UMFAHRUNGSSTRASSE PERCHA

CIRCONVALLAZIONE DI PERCA

1° ZUSATZ UND VARIANTEPROJEKT - 1° PERIZIA SUPPLETTIVA E DI VARIANTE

RELAZIONE VARIANTE CAMINO DI VENTILAZIONE
LÜFTUNGSKAMIN VARIANTENBERICHT

carpenteria dell'opera approvata

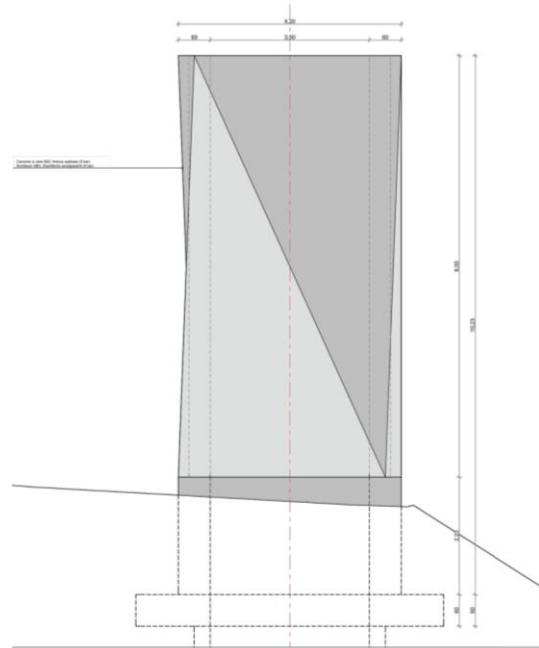
L'opera approvata è un parallelepipedo in c.a., di 8,00 m di altezza e di 4,2 m di larghezza (vedasi allegato OAS080), la casseratura è prevista con tavole a faccia vista di 10 cm di larghezza.

Per poter garantire gestire l'impianto di ventilazione semi-trasversale anche per la ventilazione sanitaria della galleria, come da prescrizione in fase di approvazione del VIA, il diametro interno del pozzo di ventilazione deve essere ingrandito da 3,0 m a 4,76 m.

Per minimizzare l'impatto visivo della struttura e garantirne l'integrazione armonica nel paesaggio, proponiamo una soluzione che prevede l'utilizzo di calcestruzzo colorato e superfici diversificate. Questa scelta progettuale ha lo scopo di "nascondere" la struttura tra gli alberi e di ridurre al minimo l'effetto visivo. Per mantenere circa la larghezza delle singole facciate del camino approvato si propone di sostituire la soluzione rettangolare con una soluzione pentagonale.

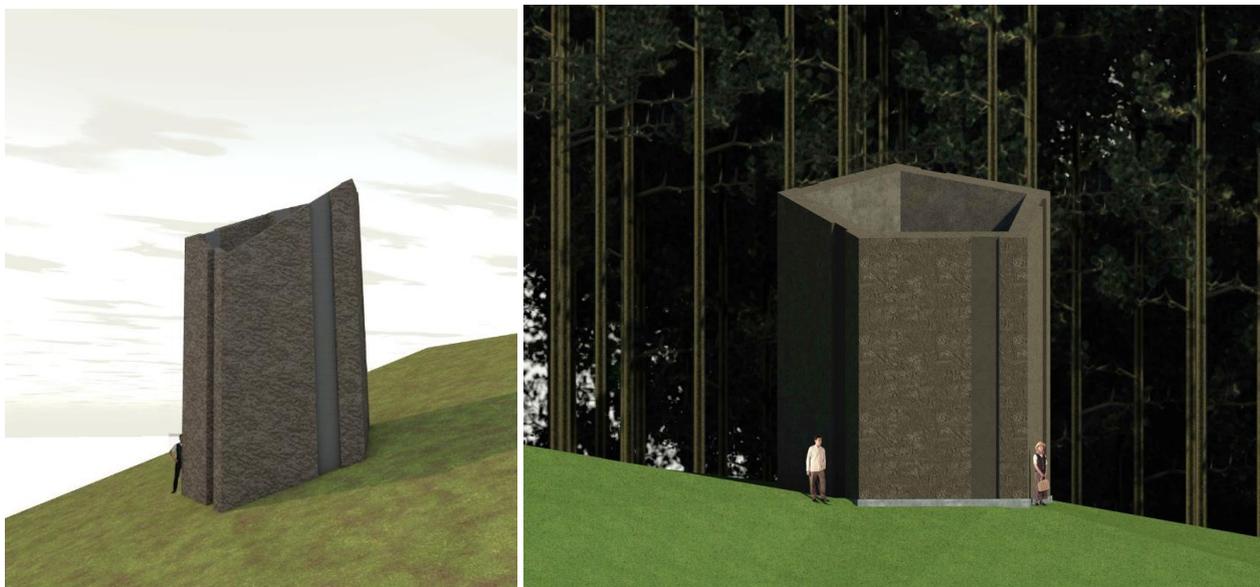
Allargando la struttura approvata al nuovo diametro, si ritiene che una costruzione in calcestruzzo grigio di circa 8 m di altezza e di circa 6 m di larghezza potrebbe risultare molto visibile e paesaggisticamente impattante.

La colorazione del calcestruzzo è stata studiata per integrarsi e riprodurre le tonalità naturali del legno e della vegetazione circostante. (vedasi allegato BDG 000 05 R 001 01 00E)

Le superfici esterne del camino sono suddivise in una sezione leggermente incassata con rivestimenti lisci, che da lontano potrebbero ricordare i tronchi degli alberi limitrofi. Le porzioni a destra ed a sinistra verranno trattate con una idrodemolizione pesante, asportando la parte superficiale del getto in maniera irregolare fino ad una profondità di circa 3 cm, la superficie risultante sarà molto ruvida e irregolare per poter assomigliare agli aghi degli alberi circostanti se osservata da lontano.
